DIRECCIÓN CÁRCEL Y PENITENCIARIA CON MÁXIMA, ALTA Y MEDIA SEGURIDAD DE GIRON
ACTA N° 0294

Fecha:	27 de marzo de 2025
Hora:	18:50
Lugar:	Dirección del CPAMS GIRON
Tema:	PABELLÓN 10 y 11

Figura No 1 (ilustrativa)

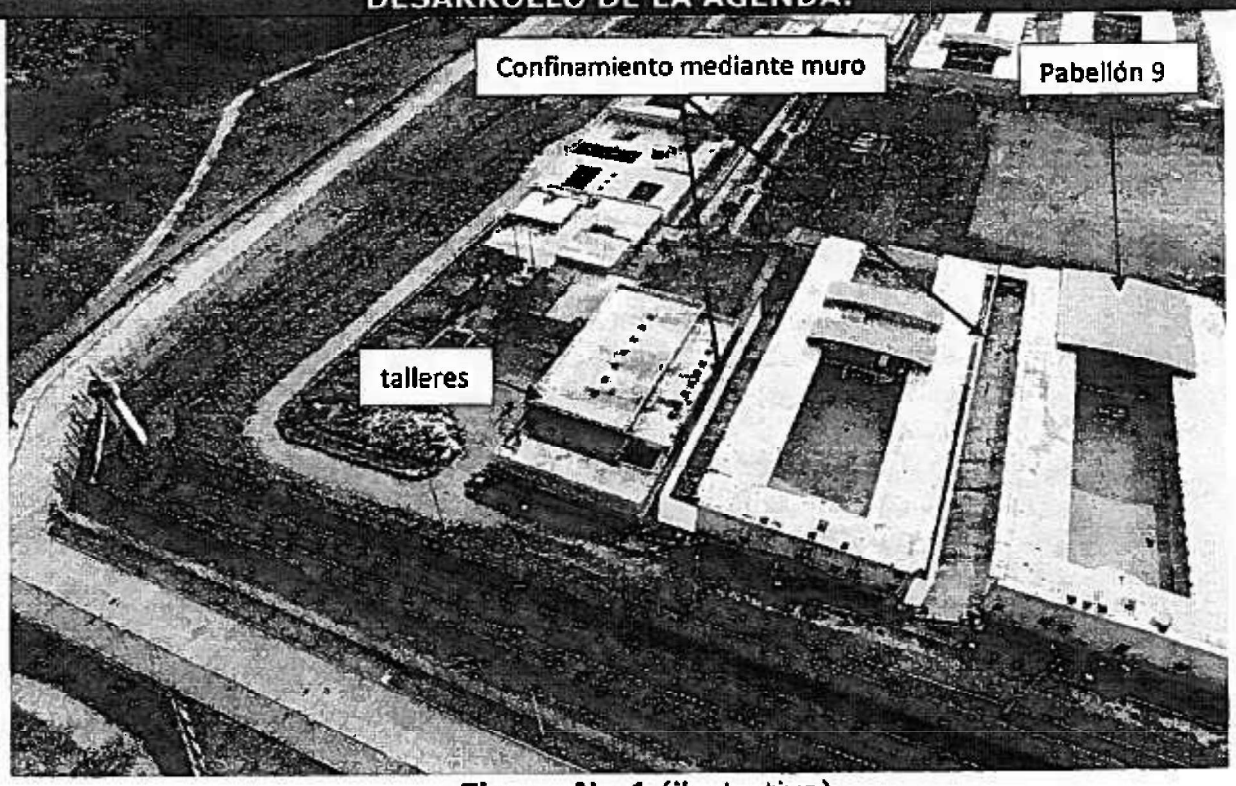
3.	**RECORRIDO PABELLONES:** Para los días 26 y 27 de marzo se realizó desplazamiento in situ, con el fin de verificar en terreno las actividades que se requieren para poner en funcionamiento el pabellón número 10 (vincula pabellones actuales 10 y 11), que será destinado para albergar a Personas Privadas de Libertad clasificadas en Nivel UNO alto riesgo. Por lo tanto, se plantean las siguientes actividades: 1. **Confinamiento pabellón:** para realizar esta actividad es necesario la construcción de un muro a doble altura que sobrepase la cubierta de los actuales pabellones 10 y 11, buscando que se evite al máximo la comunicación por el costado occidente con el pabellón No. 9 y por el costado oriente con las áreas de talleres y rancho, ver figura No.1.

- Es necesario ubicar luminarias o reflectores que permitan la iluminación nocturna (verificar si estas pueden ser de energía solar)
- Se debe realizar la ubicación de cámaras
